EZ.272.032.2024

EZ/721/24

Dotyczy: odpowiedzi na pytania do postępowania prowadzonego w trybie podstawowym bez negocjacji na utworzenie Sali zabiegowej (w standardzie Sali operacyjnej) w ramach projektu „Utworzenie Centrum Innowacyjnych Technik Endoskopowych w Ortopedii i Traumatologii Narządu Ruchu” (sygnatura sprawy: **EZ/902/ET/24**)

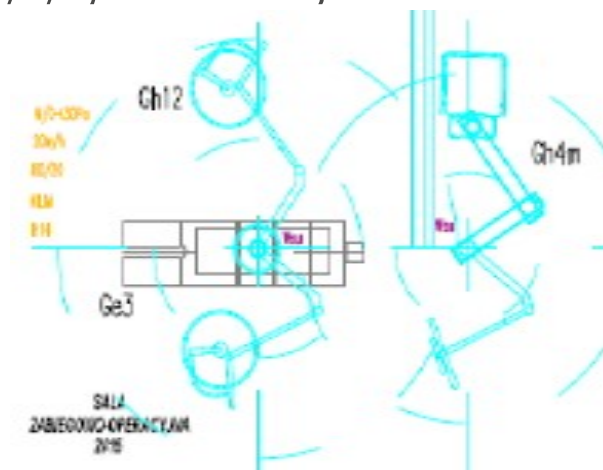
„Na projekcie technologii medycznej (załącznik „V IS-1”) oprócz kolumny znajduje się dodatkowe ramię na monitor wizyjny szczególnie istotne dla pomieszczeń tworzonych w ramach Centrum Innowacyjnych Technik Endoskopowych. Czy Zamawiający wymaga dostawy na wspólnym zawieszu wraz z kolumną dodatkowego ramienia o zasięgu min. 90+90cm na monitor max. 32”?”

Odpowiedź: Zamawiający opisał przedmiot zamówienia w SWZ i w Zał. nr 2 do SWZ „Formularz asortymentowy” i go nie zmienia. Dodatkowe ramię na monitor wizyjny zostało wrysowane na projekcie poglądowo przez projektantów i zgodnie z zapisami SWZ nie jest wymagana jego dostawa.
